Leden van de Monumenten- en Welstandscommissie 's Hertogenbosch
Postbus 12345
5200 GZ 's Hertogenbosch

onderwerp: uw vergadering 23 april 2020

Het oordeel van de Cie betreft blijkbaar alleen de buitenzijde (de "schil") van het gebouw. Die conclusie kan als navolgend getrokken worden.

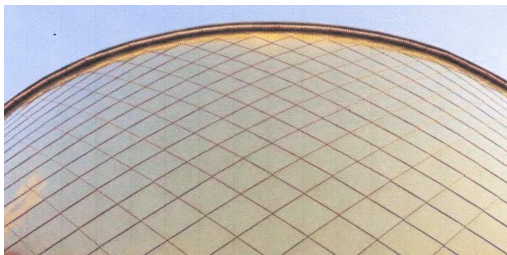
Materialisatie, kleur en met name glansgraad van de Paradezaal koepel werden aan de orde gesteld. Deze zou “bijzonder maar terughoudend” moeten worden (Cie), maar deze zijn dat op de ingediende stukken nog niet.

Eigenlijk is daarover nog niets bekend want (volgens architect): het zou “metaal op een af andere wijze” moeten zijn; in een kleur “tussen het ene en andere plaatje in misschien”; “waarvan de veroudering een belangrijk punt is” .

kleur: “iets tussen links en rechts in” (arch.)

materiaal: “nog niet zeker maar moet dubbel gekromd kunnen worden” (arch.)

Materialisatie van de dominant zichtbare koepel (s) is hoofdzaak en niet “later te bepalen d.m.v. mock-up)

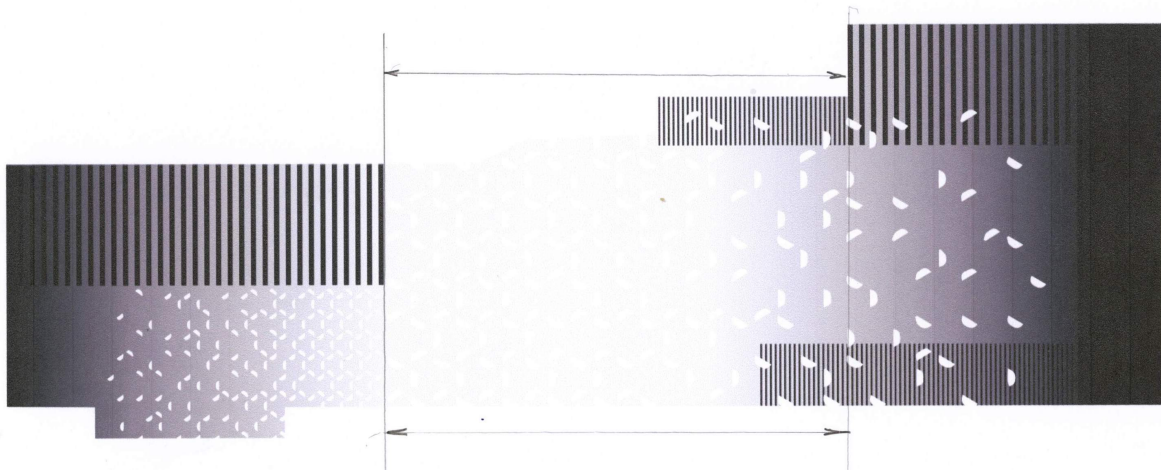
Niet alleen is er in de hele binnenstad geen soortgelijk koepel-dak te vinden, maar zeker geen wit 'parelmoeren' (vlgs. tek.) dak! En dat terwijl deze koepel zeer dominant aanwezig is in het plan.

Vanuit de gevel van de koepel "sneeuwt het witte parelmoer tegeltjes naar beneden tussen het metselwerk" (zie geveldetail).

Nergens zijn qua beeld soortgelijke gevels te vinden in de binnenstad en deze zijn dus ook geenszins "in de tinten die passen in de binnenstad".

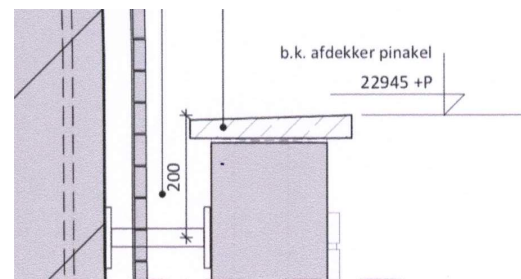
Het metselwerk is duidelijk "versiering" en gedeeltelijk "nep" (steenstrips).

Metselwerk loopt niet van het dak naar beneden, zoals water dat doet en is dus duidelijk herkenbaar als 'versiering'.

Als zodanig is de 'ritmiek van het metselwerk in de stalen garagepoorten (met een heel andere kleur, cognac) ook niet te duiden.

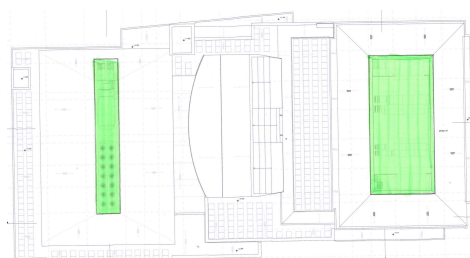
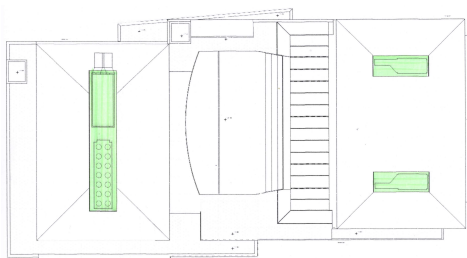
Installaties op de daken zouden (arch.) “onvermijdelijk zijn” en bovendien, voor een bepaald percentage van het dakoppervlak, zijn toegestaan (Cie).

Beter geclusterd dan willekeurig op het dak (Cie).

Deze installaties, met name voor wat betreft het dak van de Pleinzaal (“gouden dak”), zijn storend, met name voor de bewoners van de achterliggende panden.

Opgemerkt wordt (Cie) dat een verbetering misschien mogelijk is door de installaties niet achter elkaar maar naast elkaar te plaatsen waardoor “een lampion” mogelijk wordt, welke minder bezwarend is voor de achterburen.

De installaties op de daken nemen telkens (per presentatie) in omvang toe: zowel voor wat betreft oppervlakte als hoogte.

De installaties op het dak van de Pleinzaal worden nu doorgetrokken tot bijna de achterzijde van het gebouw. Misschien "niet verboden" maar zeer onwenselijk.

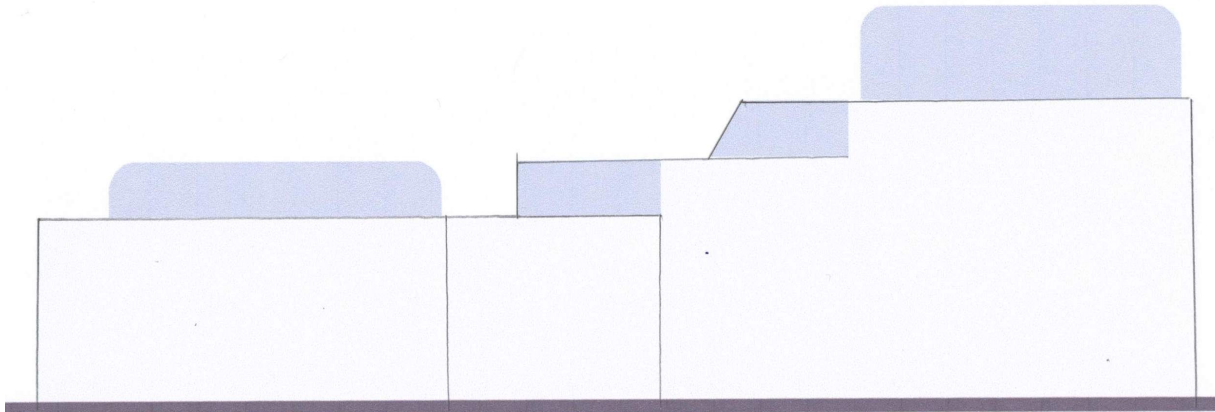
Voor wat betreft de omvang van het gebouw in haar omgeving en later 'de lantaarn' werd een vergelijking gemaakt met het gebouw Carre in Amsterdam "dat daar toch ook niet echt harmonieus in de omgeving stond maar wel 'monumentaal' was" (Cie).

Dit kan als argument nauwelijks staande worden gehouden.

Alleen het feit dat Carré op die locatie gerealiseerd is, ook omgeven door kleinschalige bebouwing, is geen valide argument dat het gebouw er (qua schaal) past.

Mogelijk dat het gebouw op zich monumentaal is maar dat het ook daar beter in een andere en meer gewenste (veel ruimere-) setting had moeten staan.

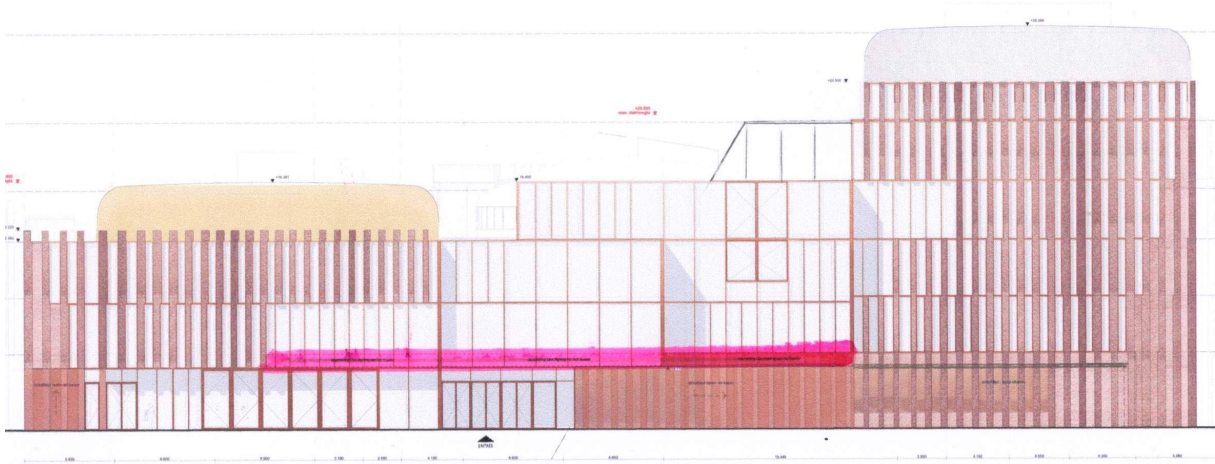
De vloer van de ruimte waarin het plateau zich beweegt ligt, volgens verstrekte tekeningen, 250 mm onder peil.

Omdat het hele plateau 'naar binnen / buiten moet kunnen rijden met 2 vrachtwagens / opleggers erop, zal de aansluitende bestrating op de Parade op gelijke hoogte moeten liggen als de vloer onder het schuifplateau: een traprede lager dan de naastliggende bestrating bij de entree. Dat is niet als zodanig herkenbaar op de tekeningen.

Daardoor zijn de deuren van deze locatie dus ook 250 mm langer dan die aan de St Janszijde van deze gevel. Ook niet zichtbaar op de tekeningen.

Wat ook onjuist is, is dat bij het gebruik als podium zoals in bovenstaande tekening is aangegeven, er dus geen gelijk niveau is met de Parade: het in- en uitrij-vehikel staat immers dan nog 'binnen' en zal overbouwd moeten worden met een tijdelijk en verwijderbaar podium erop. Er is dus geen sprake van "gelijkvloerse vrije in- en uitloop" zoals gesuggereerd.

Daarnaast is de digitale lichtstrook niet aangegeven.

En wordt gesuggereerd dat de opengeschoven garagedeur transparant is (hetgeen niet het geval is: het is een dichte garagepoort).

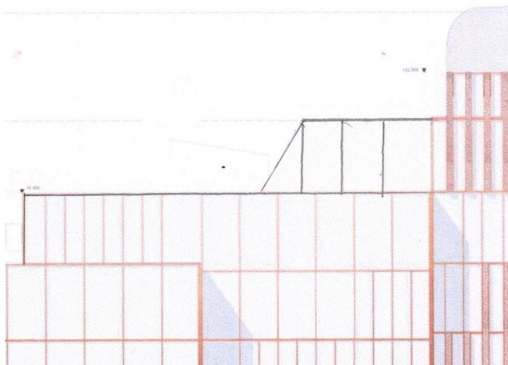
De gevels van de ruimten op de 5^e verdieping zijn onder een hoek van 60 gr geplaatst en goed zichtbaar vanaf de Parade.

Nergens in het gebouw zelf, of in de omgeving van het gebouw, is een referentie aan onder een hoek geplaatste gevels of zelfs geveldelen.

Deze passen dus niet in het gebouw en/of haar omgeving. Ook niet als ze in de gevelimpressies 'achter groen worden verborgen'.

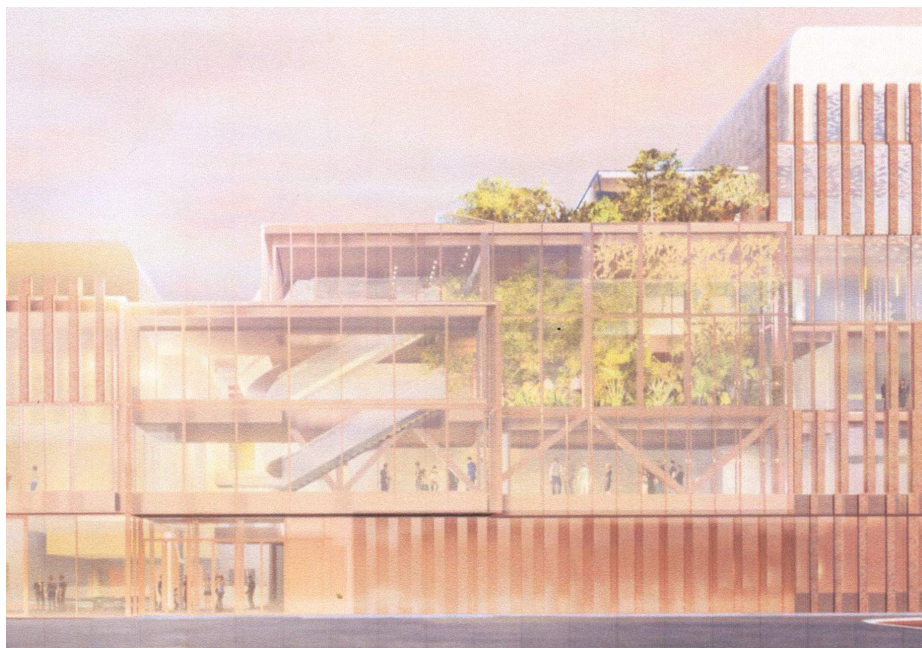
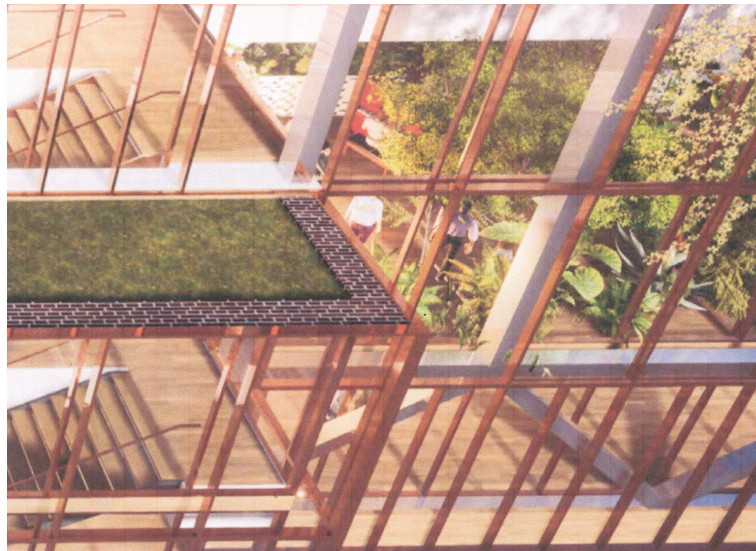
Zoals in alle eerdere presentaties aangegeven, beschouwt de architect juist het middelgedeelte van de Parade gevel als het belangrijkste deel daarvan.

- *een dichte-, stalen- garagepoort van ca 20 mtr breed, in cognac kleur*
- *een ophangconstructie voor de garagepoort*
- *een strook voor digitale 'signing'*
- *een zeer zichtbare-, zware- stalen vakwerk-constructie met chroom (!) afwerking, zowel binnen als buiten dominant "aanwezig"*
- *een (dak-) beëindiging van de gevel (verticaal) zonder echte beëindiging*
- *een dakbouw / 5^e bouwlaag met gevels onder 60 gr ?*
